Stadt
Offenburg

Beschlussvorlage

021/16

1. Betreff: Lärmsanierung Rheintalbahn-Lärmschutzwände

Abbildung 2: Lärmschutzwandabschnitte mit

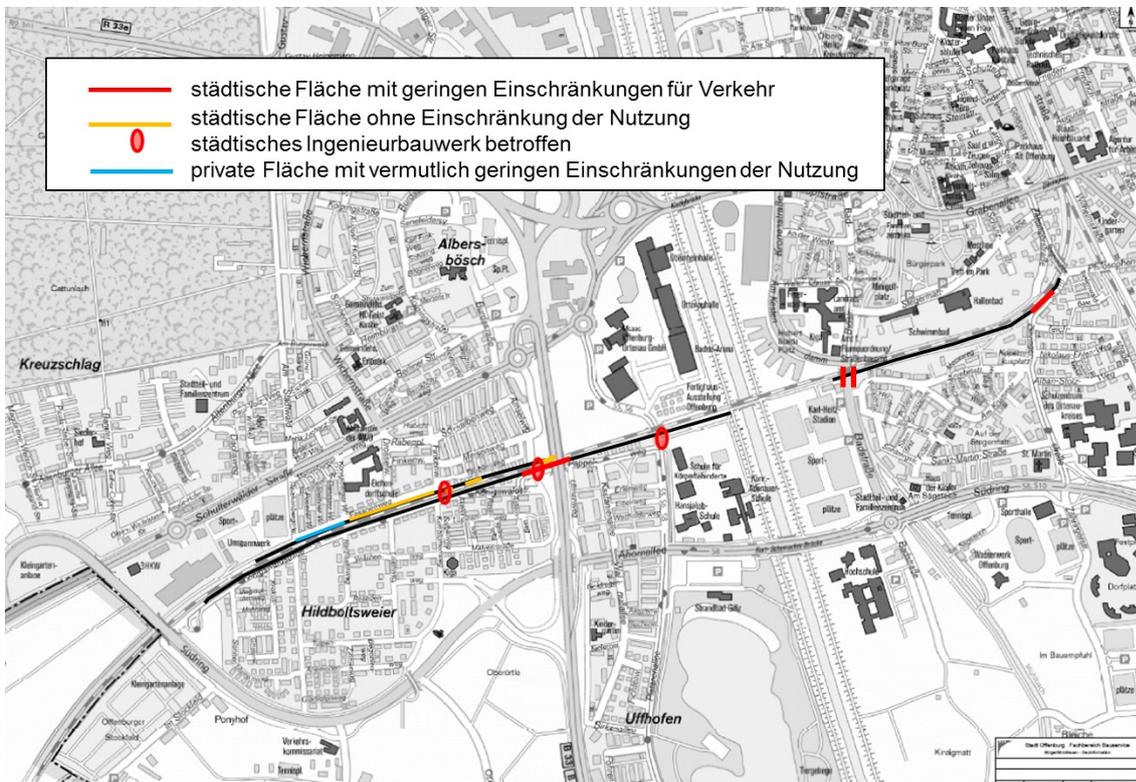
Die Stadt Offenburg ist an den im Folgenden aufgezählten Stellen bzw. Streckenabschnitten durch Inanspruchnahme von städtischen Flächen oder Ingenieurbauwerken betroffen (siehe auch Abbildung 2 und Anlage 1_1 bis 1_7):

1. Zähringerstraße, Querprofil 1 in km 146,8 + 75,00 (LP-LSW1 BL1):
Im Bereich der Oberleitungsmasten schwenkt die LSW auf den Gehweg. Hierdurch entsteht auf kurze Länge eine Verschmälerung mit einer Restbreite von rund 2,10 m, was noch ausreichend wäre. Sollte eine Vorpflanzung vorgesehen werden, so sollten Pflanzen gewählt werden, die kaum ausragen.

2. EÜ (Eisenbahnüberführung) Badstraße / Mühlbach (4000/147,412/1636), LP-LSW1 BL2:
Hier ist im Bestand ein Sonderbauwerk neben der bestehenden EÜ geplant. Die Mittelstütze des Sonderbauwerks liegt laut Planung im Gehweg, was im Hinblick auf die beengten Verhältnisse abzulehnen ist. Da die EÜ Badstraße mittelfristig neu gebaut wird, ist allerdings eine Lärmschutzwand auf der Bestandsbrücke unrealistisch.

3. EÜ Platanenallee (4000/147,958/1615), LP-LSW 2 BL1:
Hier ist ebenfalls ein Sonderbauwerk geplant. Die heute schon eingeschränkte Durchfahrtshöhe darf durch die geplante Maßnahme nicht verringert werden. Ebenso ist ein Anprallschutz erforderlich. Diese Brücke soll bis 2019 neu gebaut werden, sodass dann die Lärmschutzwand in den Neubau integriert werden kann.

4. EÜ Amselweg (4000/148,295/1616), LP-LSW 2-3 BL2:
Das hier geplante Sonderbauwerk auf der Südseite der Strecke 4000 soll gemäß Planung auf der Kappe des städtischen Bauwerks verankert werden. Dies würde eine Unterhaltung bzw. zukünftige Instandsetzungen des städtischen Bauwerks wesentlich erschweren. Dies muss in einer gesonderten Vereinbarung geregelt werden.

5. LP-LSW 2-3 BL2:
Die geplante LSW im Abschnitt Ulmenweg bis Amselweg liegt auf städtischem Gelände. Die Fahrbahn in diesem Bereich kann mit derzeit über 7,5 Metern Breite bis auf 6,0 Meter verschmälert werden.

6. Entlang der Königswaldstraße bis zum Fliederweg steht die LSW so nahe am Fahrbahnrand, dass eine großzügige Vorpflanzung nicht möglich ist. Auf kurzen Abschnitten ist aufgrund der Kategorie der Straße (Erschließungsstraße Kategorie IV) und der Tempo 30 Anordnung eine Verschmälerung der Fahrbahn von heute 6,0 Meter auf Abschnitte mit 5,0 Metern planerisch möglich.

7. EÜ in Höhe Kornblumenweg (4000/148,560/1617), LP-LSW2-3 BL2:
Hier besteht schon heute das Problem, dass die Bauwerksfuge, die das städtische Bauwerk von dem der Bahn trennt, auf Gelände der DB Netz AG liegt. Eine Unterhaltung dieses Bereiches ist heute schon schwierig. Die geplante LSW führt hier über das städtische Bauwerk und wird das Problem der Unterhaltung weiter verschärfen. Die technische Lösung ist hier dringend mit der Stadt abzustimmen.
Im weiteren Verlauf, ab dem Amselweg in Richtung Süden, liegen immer wieder Teile der LSW auf städtischem Gelände. Entlang der Königswaldstraße ist dies meist im Bereich der Oberleitungsmasten der Fall.

Im Bereich des Fasanenweges liegen ganze Abschnitte auf städtischem Gelände. (LP-LSW2-3 BL3)

8. Grundsätzlich ist noch zu prüfen, in welchen Abschnitten der städtische Zaun entlang der Strecke 4000 entfernt werden könnte. Dies würde auf lange Sicht erhebliche Einsparungen in der Unterhaltung bringen.

Abbildung 2: Bewertungsabschnitte

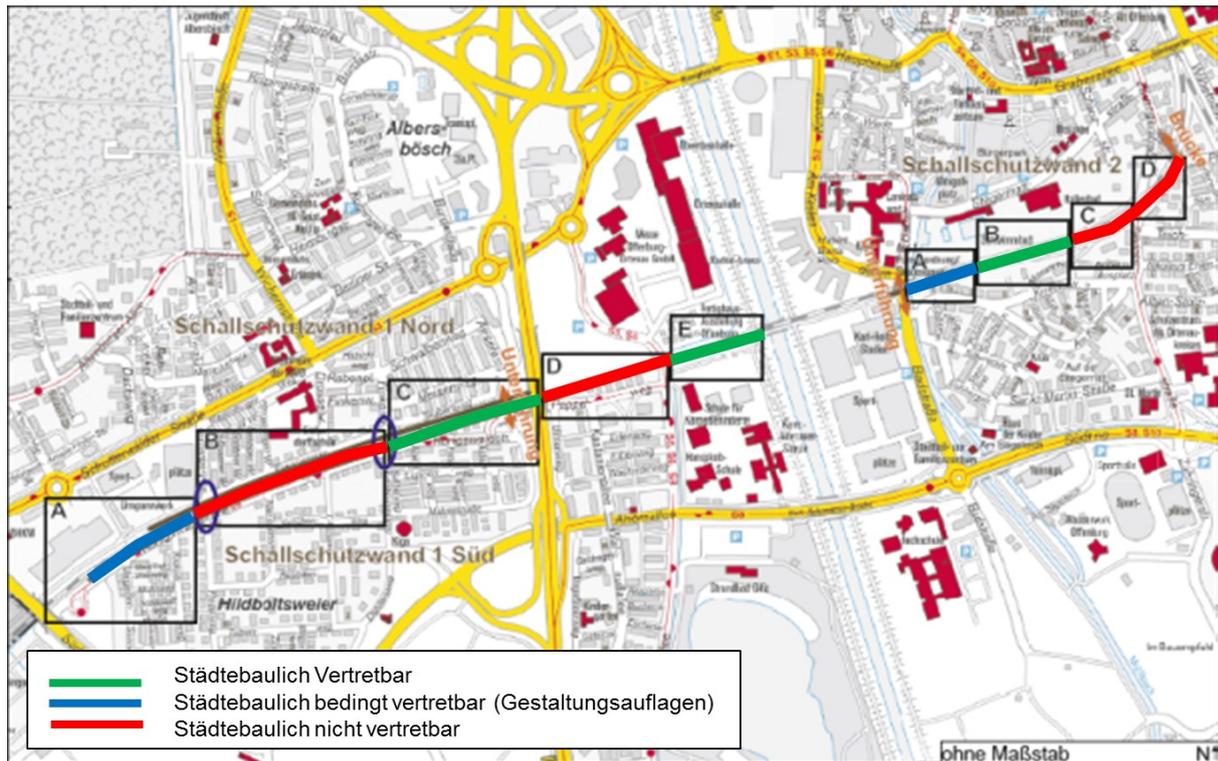
Ergebnis der städtebaulichen Bewertung war, dass die geplanten Schallschutzwände bei einer Ausführung mit 3m Höhe über Schienenoberkante und mit dem Standardmaterial Aluminium insbesondere in folgenden Abschnitten städtebaulich als sehr problematisch anzusehen sind, und daher aus städtebaulicher Sicht auch nicht empfohlen werden können:

- an der Königswaldstraße zwischen Fliederweg und Kornblumenweg (Wand 1 Süd, Abschnitt A im nachfolgenden Übersichtsplan)
- am Fasanenweg zwischen Reichenberger Weg und Einmündung Taubenweg (Wand 1 Nord, Abschnitt A)
- am Pappelweg zwischen Ulmenweg und Platanenallee (Wand 1 Süd, Abschnitt D)
- im Bereich Moosweg und Zähringer Straße (Wand 2 Süd, Abschnitt C und D)

Aus der nun von der Bahn vorgelegten Vorplanung der Lärmschutzwände geht hervor, welchen Abstand die Wände zu angrenzenden Flächen halten, und welche Höhe sie über dem Niveau angrenzender Straßen erreichen. Die Höhenangaben von 3 m und 2 m beziehen sich stets auf die Schienenoberkante der Gleise und nicht auf das angrenzende Gelände. Nach Durchsicht dieser Unterlagen kann die bereits in Drucksache Nr. 199/14 vorgenommene städtebauliche Bewertung grundsätzlich bestätigt werden.
